# 改善箇所説明図

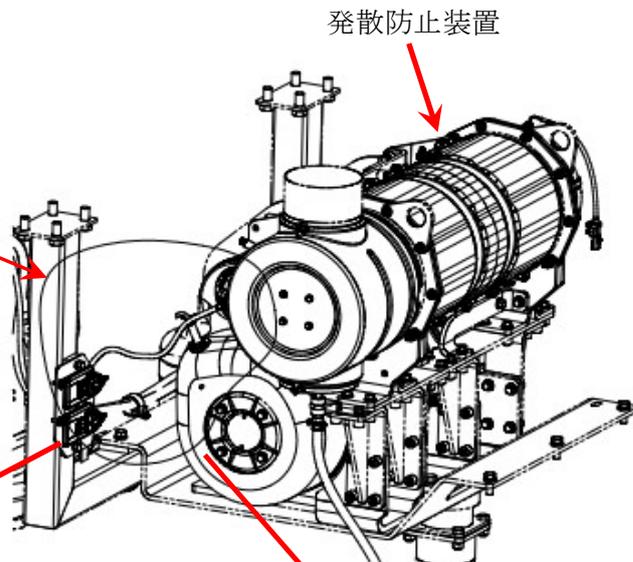
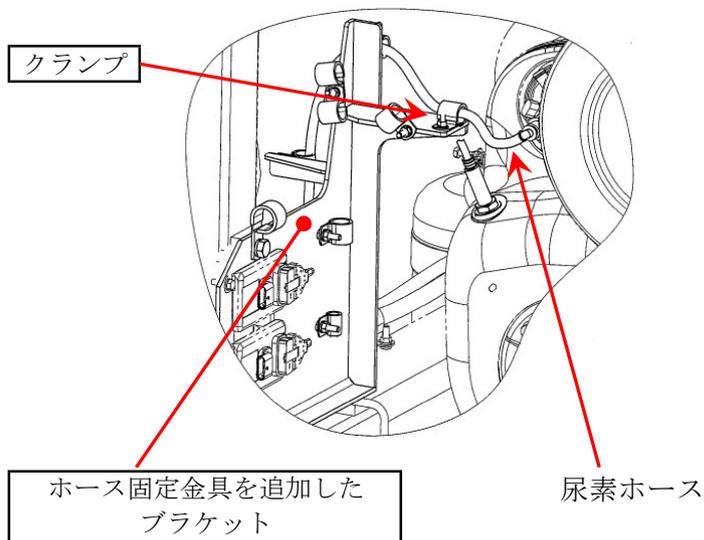
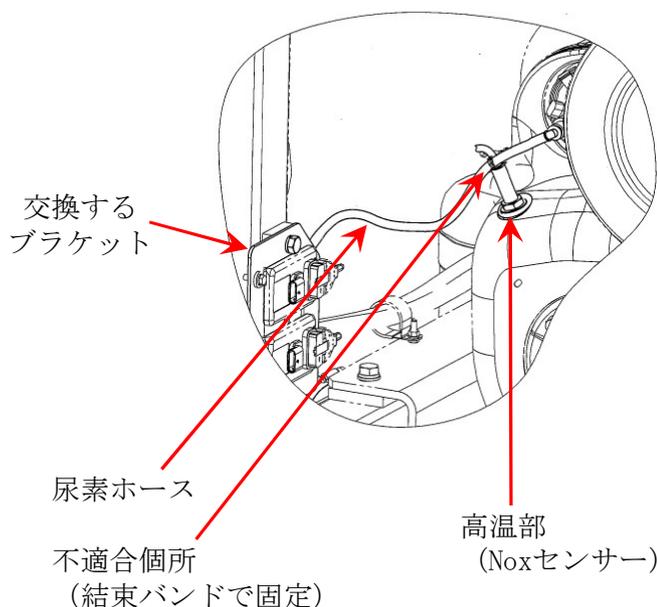
ロータリ除雪車の尿素SCR装置において、尿素ホースの配策指示が不適切なため、排気管等の高温部に接触するものがある。そのため、ホースが破損し、尿素が漏れることにより、尿素SCR装置が正常に作動しなくなり、保安基準第31条の基準（有害なガス等の発散防止装置）に適合しないおそれがある。

全車両、尿素ホース固定用金具を追加したブラケットに交換し、クランプで固定する。  
 なお、当該ホースを点検し、損傷している場合は新品に交換する。

識別：改善実施済車は、ホース固定用金具の取付で判断できるため特別な識別表示は行わない。
